Umbauanleitung

Rückholfeder für CITOBORMA Papierbohrmaschinen

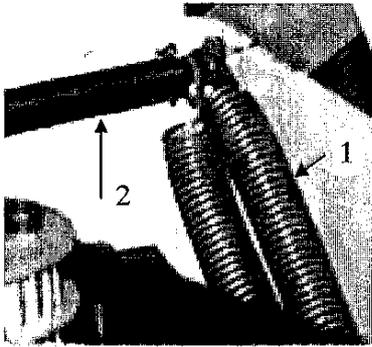
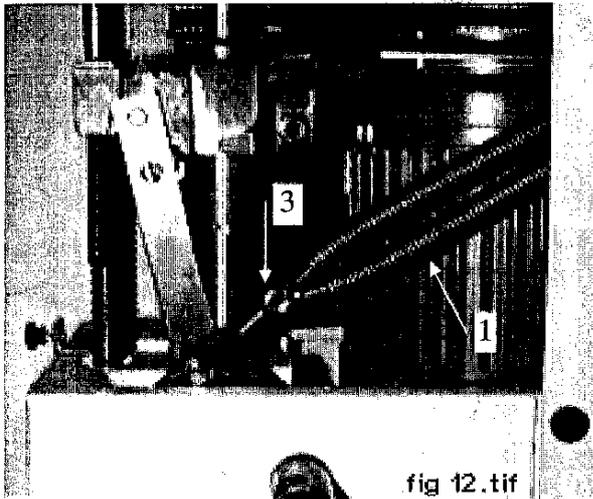
Die bisher eingesetzte Feder (Art.-Nr. 1912170) wird, um die Funktionssicherheit des Bohrrücklaufes zu erhöhen, durch zwei schwächere Federn (Art.-Nr. 1950920) ersetzt.

Die Federn (1) werden oben an der Querstange (2) und unten an der Hebellasche (3) eingehängt (siehe Bilder).
